令和2年2月20日

## キートップ仕様変更及び販売終息のご案内

株式会社ジェイダブルシステム

◆ 仕様変更：1x1 倍 BC キートップ ※スイッチ上部取り付け部

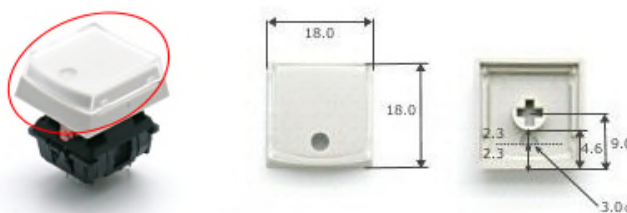
ご使用を頂いております MX スイッチ BC キートップ 1x1 倍キー(白)を製造上の都合により、成形金型及び材料メーカーの変更を致しました。また、変更に伴い BC キートップ 1x1 倍キー(黒)、WVBC1x2 倍キー(白, 黒)、WHBC1x2 倍キー(白, 黒)、4WBC2x2 倍キー(白)を在庫限りで販売を終息とさせていただきます。

キートップ外形上の寸法違いは御座いません。これまで取り付け MX スイッチへ同様に取付が行えます。外観はキートップのベースの色見及びクリアカバーの表面シボ具合が若干異なります。また、新旧キートップのベース&カバーの組合せを変えない(混在させない)で下さい。組合せ具合が異なり、後にクラック等が発生する恐れがあります。

- ・外形寸法に変更に変更はございません
- ・ベース(下部分)色みが若干薄く、クリアカバー表面シボ具合弱い
- ・新旧キートップのベース&レンズを混在して使用しない

2020年9月1日出荷分より(在庫状況により前後する場合があります)
